ISTRUTTORIA DEL SERVIZIO PROGRAMMAZIONE URBANISTICA, SCOLASTICA E TRASPORTI

COMUNE di SESTOLA. Variante al Piano Urbanistico Attuativo di iniziativa pubblica denominato “Baita del Sole”.

Ai sensi art. 4 comma 4 LR 24/2017: Osservazioni ai sensi art. 35 LR 20/2000.

Oggetto: VARIANTE SPECIFICA AL PIANO PARTICOLAREGGIATO DI INIZIATIVA PUBBLICA DEL COMUNE DI SESTOLA (MO) – APUA N° 17 – BAITA DEL SOLE, APPROVATO CON D.C.C. N° 5 DEL 13/03/2009 E VARIANTE APPROVATA CON D.C.C. N° 31 DEL 08/11/2012.

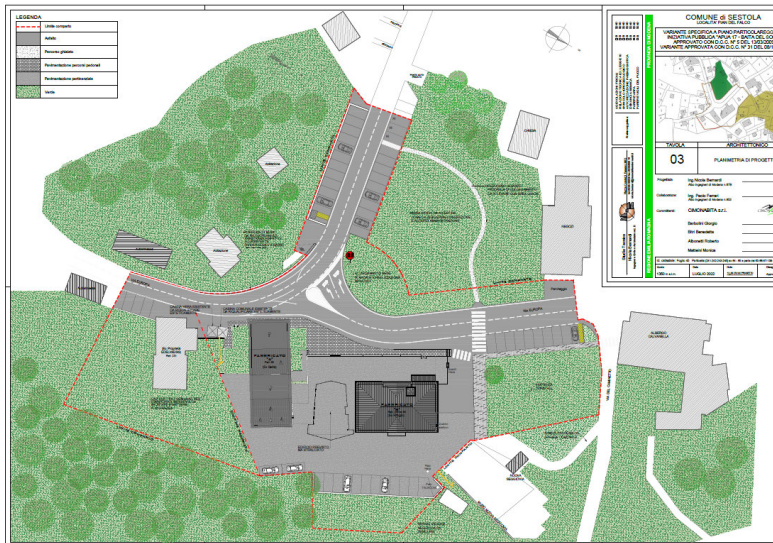
I parcheggi, di pertinenza e di urbanizzazione, hanno subito lievi spostamenti, ma di fatto rispettano gli standard previsti: non realizzando il terzo fabbricato, con le due unità abitative nel progetto ne vengono rimossi quattro. Verranno eliminati quelli sul lato sud della particella 65 (ex Baita) in quanto non realizzabili. L'area in cui doveva insistere la nuova cabina (a valle del mappale 245 - ex 64) verrà sfruttata inserendo nuovi parcheggi in compensazione a quelli previsti con la rimozione della stessa.
